**PROGETTO DI COLTIVAZIONE DELLA CAVA “FRANCIA”
(COMUNE DI STAZZEMA, PROVINCIA DI LUCCA)**

**RELAZIONE TECNICA INTEGRATIVA VOLONTARIA E OSSERVAZIONI SULLE RISULTANZE DELLA
CONFERENZA DEI SERVIZI DEL PROCEDIMENTO DI PAUR DEL 26.8.2026 SUL PROGETTO DI
COLTIVAZIONE DELLA CAVA FRANCIA (Monte Costa, Stazzema, Lucca)**

DOCUMENTO N° 3

CONTRIBUTO IN RELAZIONE ALLE RICHIESTE DI ARPAT

Si sottolinea che dalla verifica delle Tavole progettuali e in particolare riferimento alla Tav.3 AMDD delle Superfici Scolanti dell'agosto 2024, si analizza il numero e la tipologia delle vasche di trattenimento e accumulo.

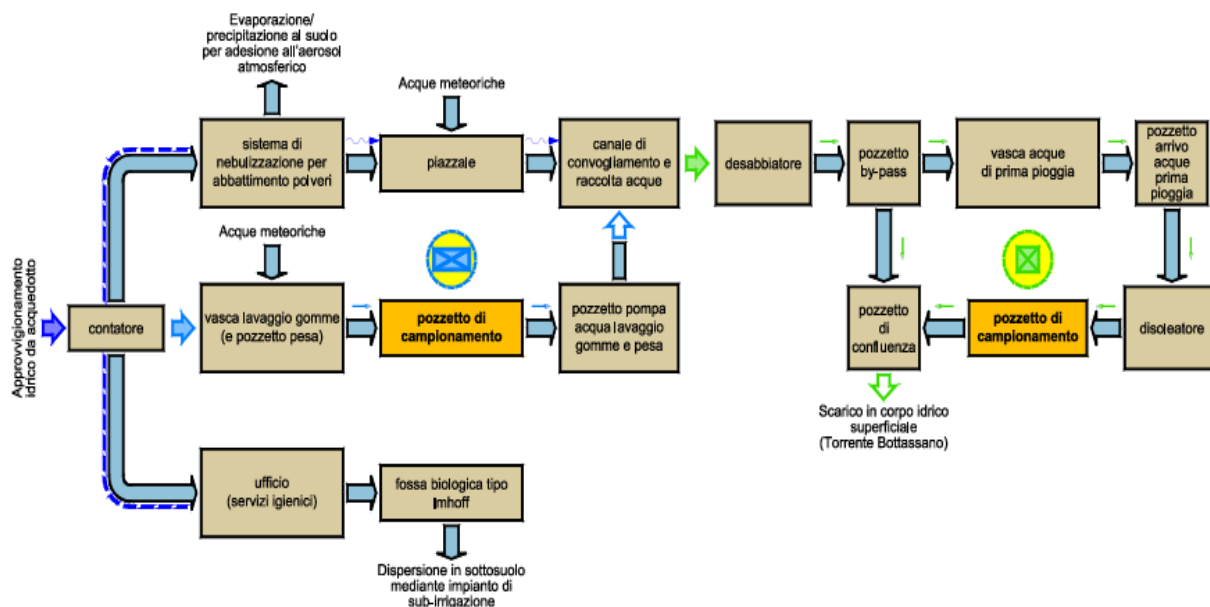
- piano di gestione delle AMD che indichi chiaramente:
 - numero e tipologia di tutte le vasche di trattamento/accumulo con le relative caratteristiche costruttive (volume ecc ecc)
 - schema a blocchi di tutto l'impianto con indicazione chiara della posizione e del funzionamento dei meccanismi di "troppo pieno" descritti nel paragrafo "Gestione delle emergenze"
- stima dei quantitativi di rifiuti, con particolare riferimento alla marmettola, specificando i criteri utilizzati per la stessa;
- piano di gestione dei rifiuti di estrazione e verifica di quanto previsto dal comma 8 dell'art. 13 del PRC.

“ Oltre a chiarire quanto sopra esposto, la relazione dovrà comprendere un elenco di tutte le vasche/serbatoi che si intendono installare con le relative caratteristiche costruttive e uno schema a blocchi in cui siano chiaramente evidenziate le varie componenti dell'impianto e i collegamenti fra esse.”

N°3 vasche impermeabili sui gradoni di coltivazione con stima dei volumi di prima pioggia.

N°3 vasche con sacchi di raccolta delle Acque di Lavorazione durante il ciclo estrattivo sui gradoni di coltivazione

N°3 Dissabbiatori e N°3 Disoleatori , specificamente descritti per loro dati tecnici, con caratteristiche tecniche specifiche indicate nella relazione di PGAMD indicando le caratteristiche di ogni disoleatore per gli ambiti di progetto e a pag. 25 dell'elaborato integrativo presentato.

Figura 15 - Schema di funzionamento Impianto Acque di Prima Pioggia per ogni superficie AMPP

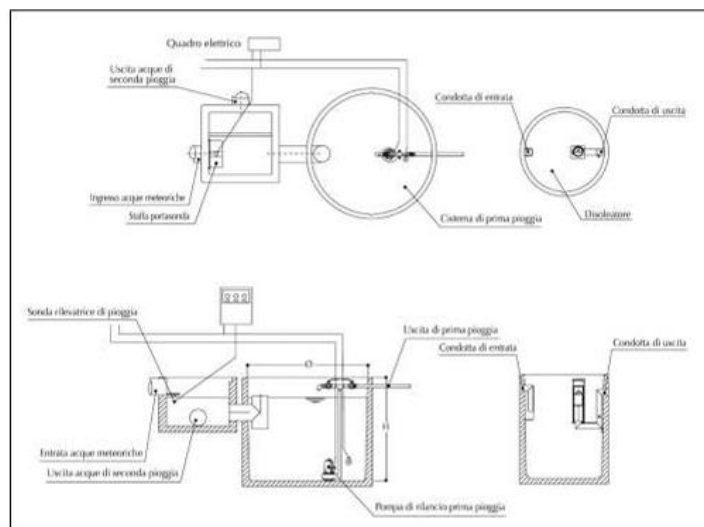
"...Nello schema è previsto che vi sia un disoleatore di cui però non vengono fornite le caratteristiche tecniche o le capacità di trattamento."

Si dispone quindi per la Cava Francia di n°3 pozzetti di calma e n°3 Vasche di Dissabbiamento per i gradoni , descritti nell'Allegato di Gestione AMDD e di cui si riprendono le figure salienti.

La ditta 'La Cava S.R.L.' provvederà ad installare un disoleatore statico (a norma Uni EN 858-1) idoneo a seconda dei differenti ambiti individuati dal PGAMD. Le caratteristiche dei disoleatori che saranno acquistati sono definite di seguito:

- **Area di coltivazione attiva (ex ambito C):** tale ambito è costituito da n. 3 gradoni, ognuno dei quali ricopre una superficie di circa 3.000 m²; su ogni gradone sarà installato un disoleatore di tipo DISM200C2, con le caratteristiche espresse nella tabella 17;
- **Area impianti (ex ambito D):** tale ambito ricopre una superficie di circa 885 m²; in questo caso sarà installato un disoleatore di tipo DISV50C2, con le caratteristiche espresse nella tabella 17;
- **Area impianti (ex ambito E):** tale ambito ricopre una superficie di circa 7.400 m²; in questo caso sarà installato un disoleatore di tipo DISM400C2, con le caratteristiche espresse nella tabella 17;
- **Area annessa al sito estrattivo (ex ambito B):** tale ambito ricopre una superficie di circa 3.450 m²; in questo caso sarà installato un disoleatore di tipo DISM300C2, con le caratteristiche espresse nella tabella 17;
